# Courrier d'ESCREBIEUX à Osartis-Marquion, le 2 janvier 2026

**OBJET :** projet de PLUi de la communauté de communes

## Courrier d'Osartis-Marquion à ESCREBIEUX, reçu le 22 janvier

## Courrier d'ESCREBIEUX à Osartis-Marquion, le 4 février

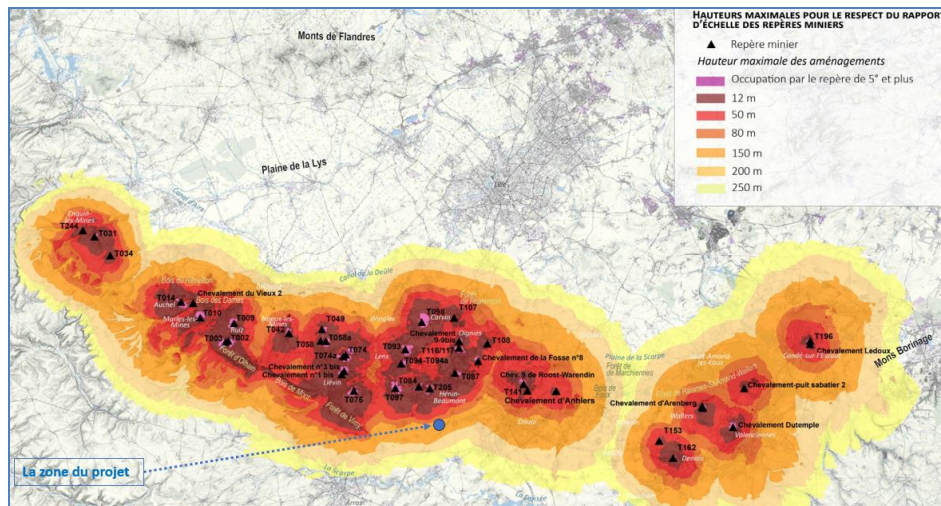
- de ne pas créer de rupture dans le tableau minier (principe 4-) ;
- de respecter la cartographie en p. 47 du dossier AIP, qui fixe les hauteurs maximales pour le respect du rapport d'échelle des repères minières, carte sur laquelle il est identifié la zone du projet :

Il apparait sur cette carte que dans la zone du projet contesté les hauteurs maximales sont fixées à 150 m. C'est possiblement l'origine de l'erreur commise dans le projet de PLUi Osartis-Marquion que de s'être fondé sur cette hauteur de 150 m. **L'erreur de la collectivité serait alors de ne pas s'être assurée que les 150 m étaient ou n'étaient pas respectés.**

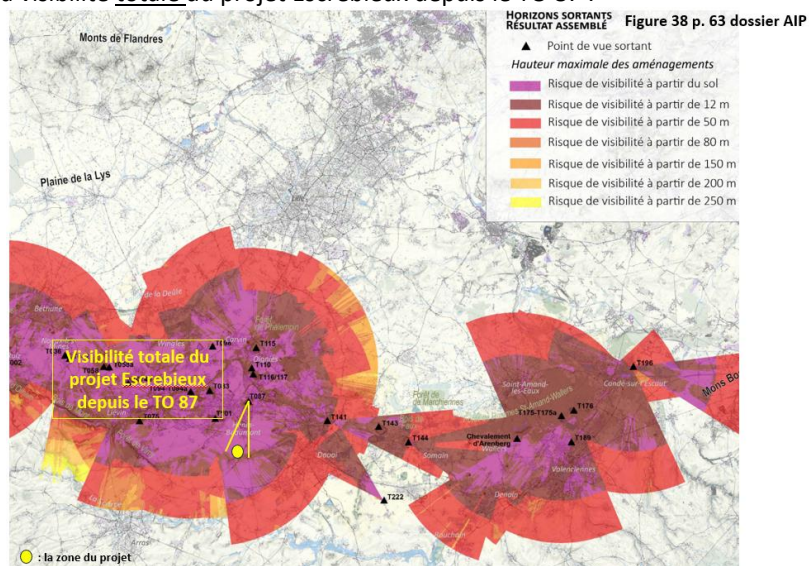
Le dossier AIP présente en outre, p. 65, une illustration des « espaces de respiration » nécessaires qui précisément concerne la zone du projet Escrebieux et le déclare non compatible avec la V.U.E.

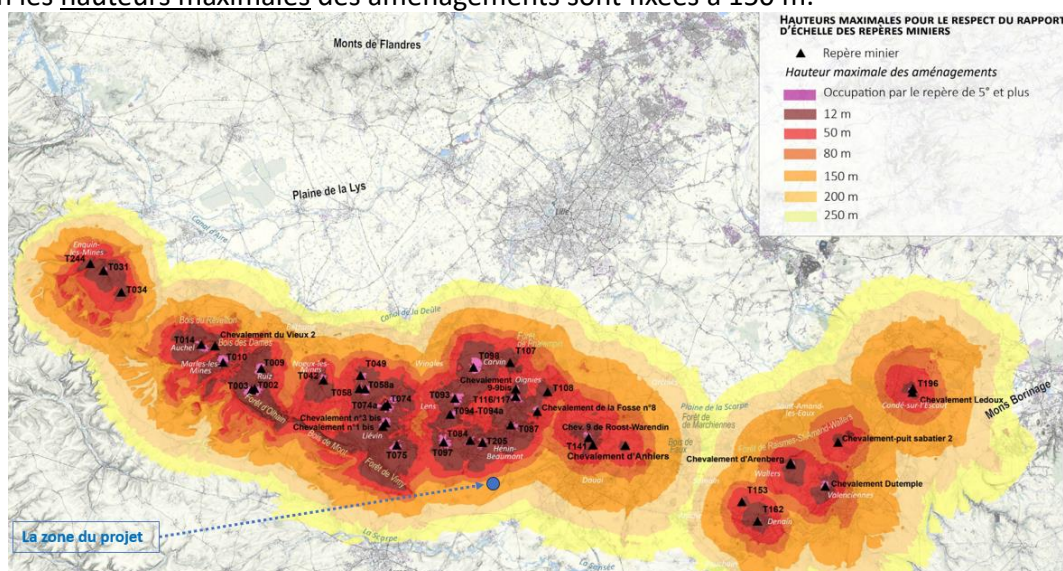
4. Au demeurant, la carte figurant dans le dossier OAP Thématiques fait indiscutablement office de cartographie opposable.

C'est l'une des raisons pour lesquelles il est indispensable que vous révisiez vos cônes de vue.

En ne les révisant pas, vous vous inscrivez dans une logique qui a pu conduire l'autorité décisionnaire sur ce projet éolien à une mauvaise appréciation de la compatibilité de ce projet avec l'urbanisme prochainement applicable : en clair, si ladite autorité avait eu connaissance de cônes calculés sur la base de 180-200 m, probablement sa décision eut elle été différente. Concernant les travaux d'AIP menés sur le bien Unesco :
